**Αριθ. Απόφασης 84-15/15-05-2022**

**ΠΕΡΙΛΗΨΗ:** Γνωμοδότηση της Μελέτης Περιβαλλοντικών Επιπτώσεων για την τροποποίηση υφιστάμενης πλωτής μονάδας ιχθυοκαλλιέργειας θαλάσσιας έκτασης 80 στρεμμάτων λόγω μετατόπισης και αναδιάταξης, με παράλληλη αύξηση της δυναμικότητας στη θέση «Λιβιάδι», Δ. Αργοστολίου, Π.Ε. Κεφαλληνίας με φορέα τα «Ιχθυοτροφεία Κεφαλονιάς Α.Ε.».

**ΘΕΜΑ: Γνωμοδότηση επί της Μελέτης Περιβαλλοντικών Επιπτώσεων (Μ.Π.Ε.) του έργου:  
“Μετατόπιση και αναδιάταξη υφιστάμενης πλωτής μονάδας εκτροφής θαλάσσιων  
μεσογειακών ιχθύων με το σύστημα των πλωτών ιχθυοκλωβών, με παράλληλη αύξηση  
της δυναμικότητάς της, στη θέση «Λιβιάδι» Δ. Αργοστολίου, Π.Ε. Κεφαλονιάς, στο πλαίσιο  
υλοποίησης του σχεδιασμού της Π.Ο.Α.Υ. Κόλπου Αργοστολίου (Προεδρικό Διάταγμα ΦΕΚ  
218 Δ’/2021)”, με φορέα υλοποίησης την εταιρεία “ΙΧΘΥΟΤΡΟΦΕΙΑ ΚΕΦΑΛΟΝΙΑΣ  
ΑΝΩΝΥΜΗ ΒΙΟΜΗΧΑΝΙΚΗ ΚΑΙ ΕΜΠΟΡΙΚΗ ΕΤΑΙΡΙΑ με δ.τ. ΙΧΘΥΟΤΡΟΦΕΙΑ ΚΕΦΑΛΟΝΙΑΣ Α.Ε.**

**ΕΝΤΥΠΟ ΤΥΠΟΠΟΙΗΜΕΝΗΣ ΓΝΩΜΟΔΟΤΗΣΗΣ ΦΟΡΕΩΝ  
ΓΙΑ ΤΗ ΔΙΑΔΙΚΑΣΙΑ ΕΚΔΟΣΗΣ ΑΠΟΦΑΣΗΣ ΠΕΡΙΒΑΛΛΟΝΤΙΚΩΝ ΟΡΩΝ ΕΡΓΩΝ ΚΑΙ  
ΔΡΑΣΤΗΡΙΟΤΗΤΩΝ ΚΑΤΗΓΟΡΙΑΣ Α**

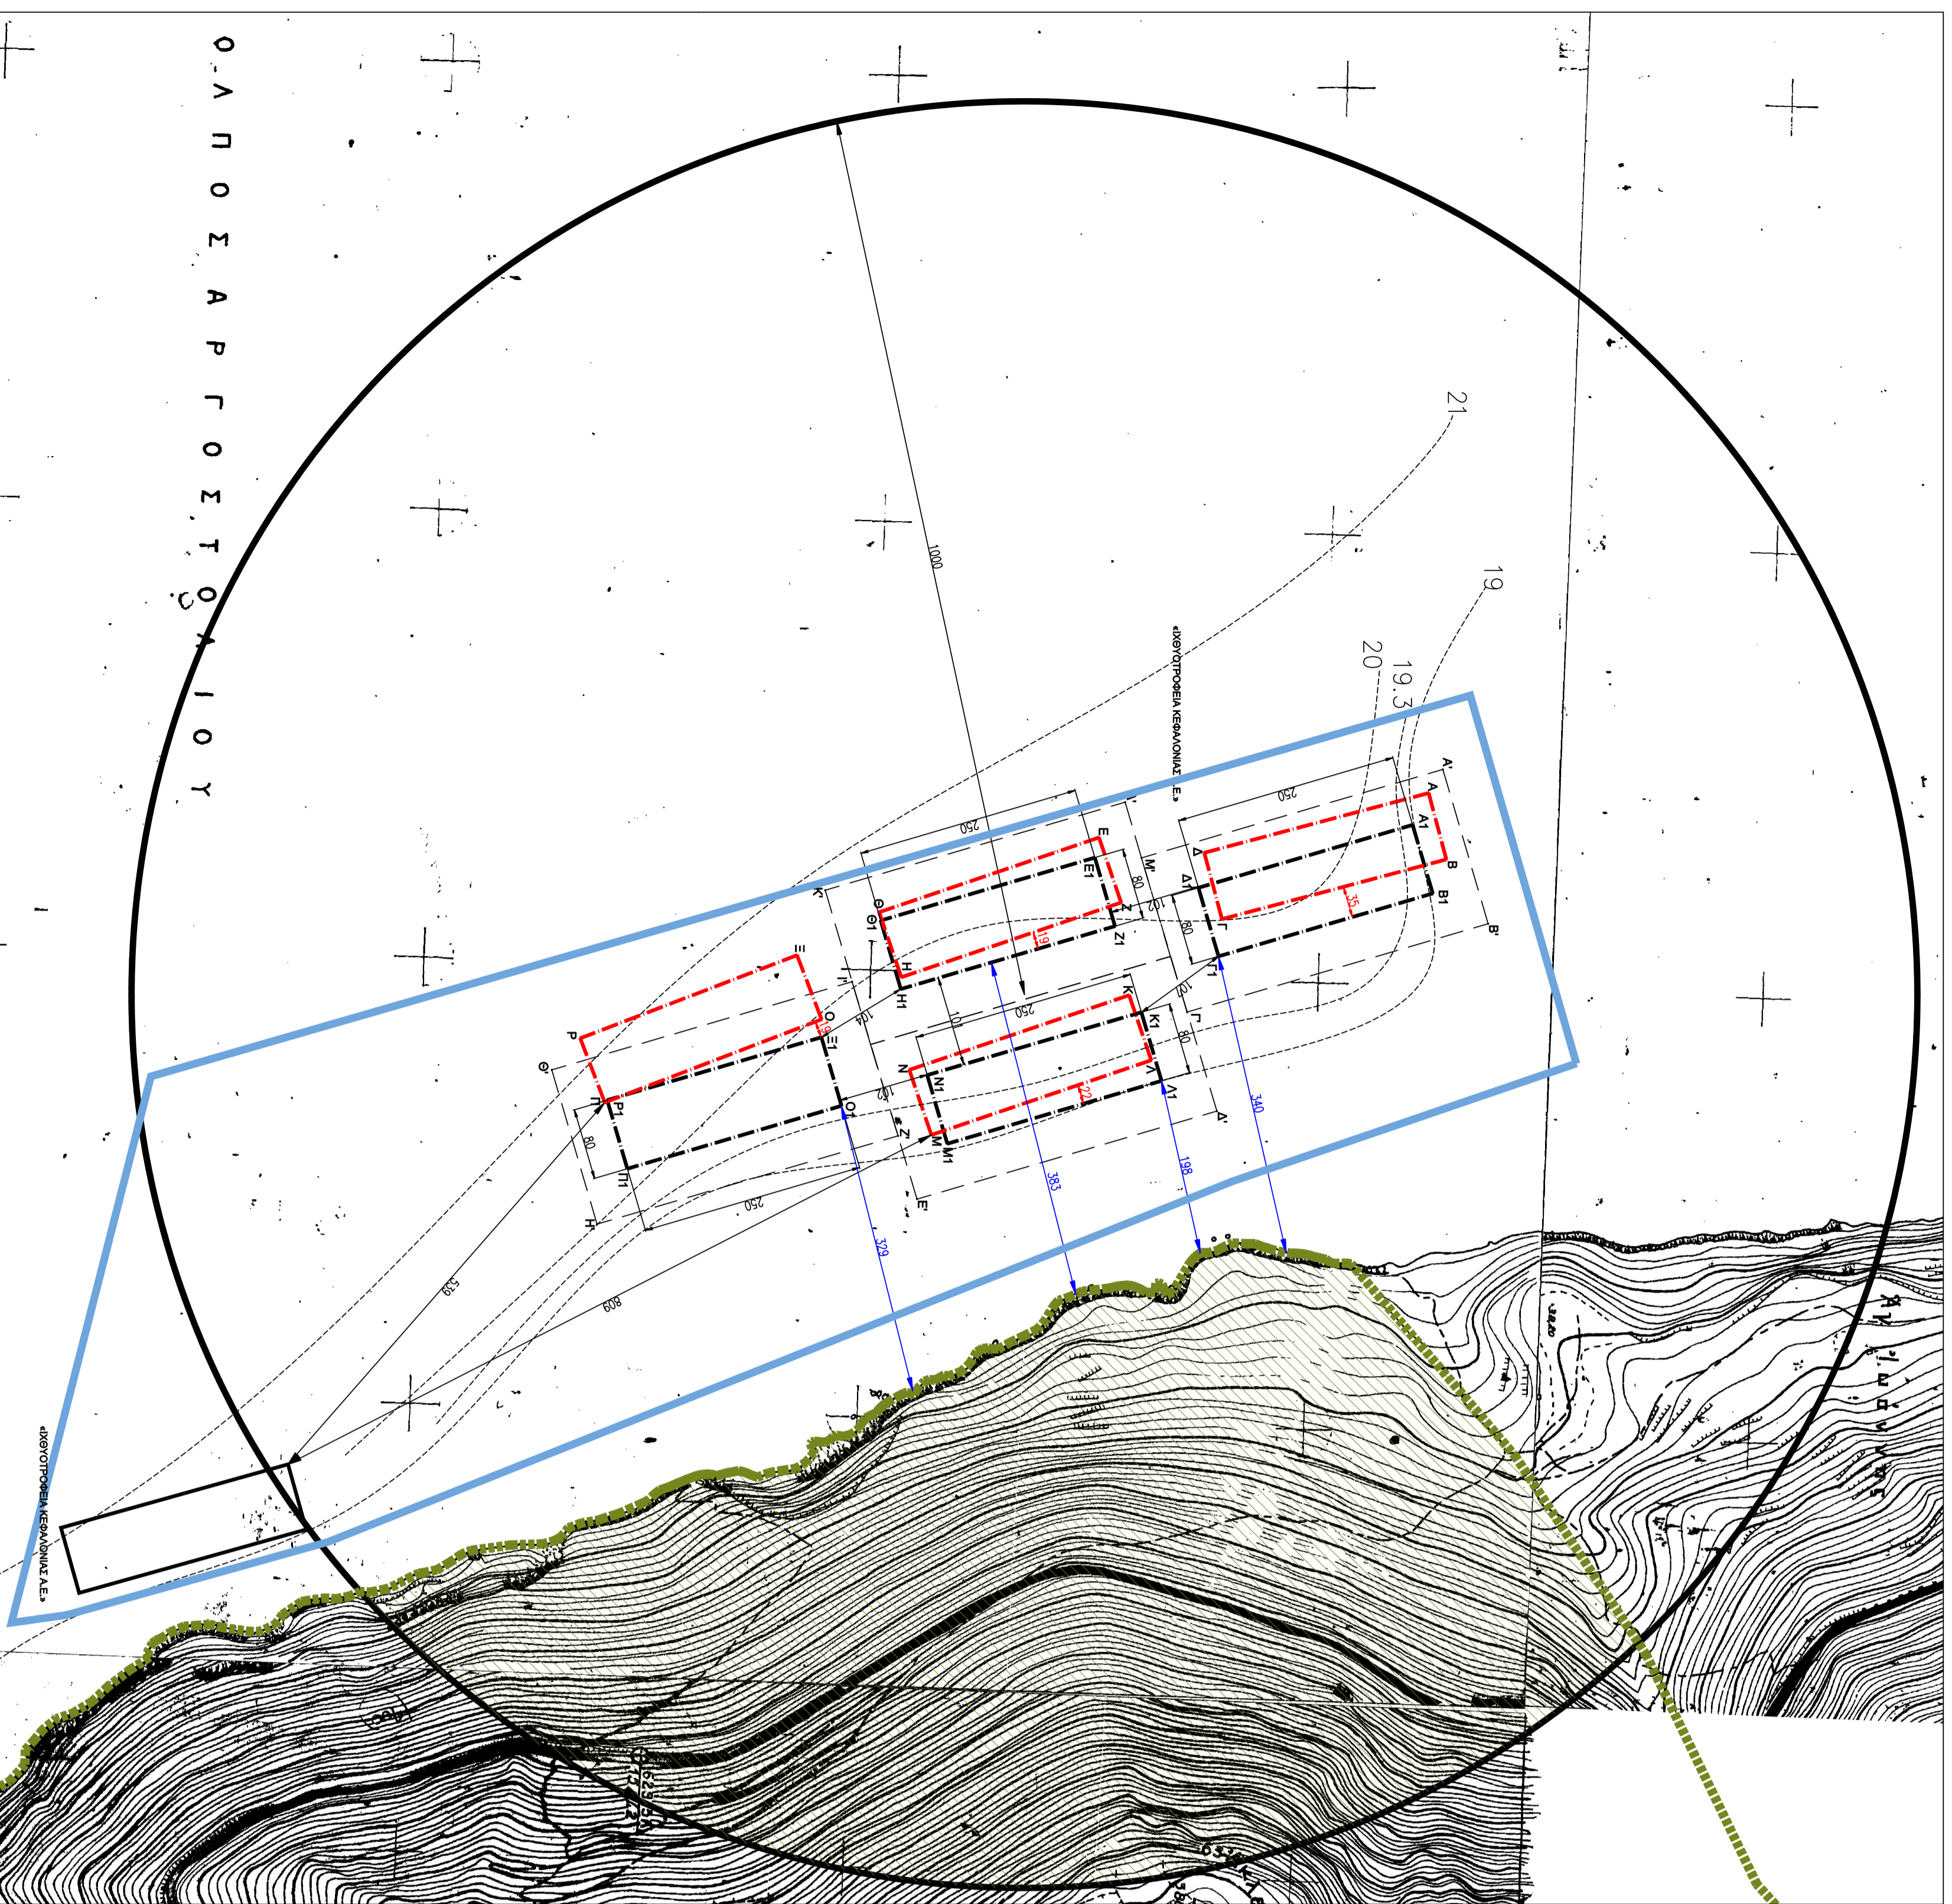
**α)** Στη μετατόπιση κατά 22 μ. (Πάρκο 3) έως 99 μ. (Πάρκο 4), όπως προκύπτει από το Τοπογραφικό Διάγραμμα, και αναδιάταξη της υφιστάμενης πλωτής μονάδας εκτροφής θαλάσσιων μεσογειακών ιχθύων, στη θέση «Λιβιάδι», Δήμου Αργοστολίου, Περιφερειακής Ενότητας Κεφαλονιάς, Περιφέρειας Ιονίων Νήσων, η οποία λειτουργεί σε μισθωμένη θαλάσσια έκταση 80 στρεμμάτων, οργανωμένη σε τέσσερα επιμέρους πάρκα θαλάσσιας έκτασης 20 στρεμμάτων έκαστο, *ένα εκ των οποίων αποτελεί πάρκο υδρανάπαυσης*, με ετήσια υφιστάμενη δυναμικότητα 690 τόνων,

Σύμφωνα με την τοπογραφική αποτύπωση σε χάρτη κλίμακας 1:5.000, το πλησιέστερο στην ακτογραμμική όριο της μονάδας εκτροφής (σημείο Λ1) βρίσκεται σε απόσταση 198 μέτρων από αυτή.  
Το βάθος της θάλασσας στην περιοχή εγκατάστασης κυμαίνεται από 19-21 μέτρα.

Συνοψίζοντας τα παραπάνω, η υπηρεσία μας **γνωμοδοτεί θετικά** για την έγκριση της Μ.Π.Ε., με την επισήμανση ότι θα πρέπει να τηρούνται απαρέγκλιτα οι όροι που αναφέρονται στην παράγραφο (Γ) του άρθρου 6, του από 14-4-2021 Π.Δ/τος (ΦΕΚ 218Δ/27-4-2021).
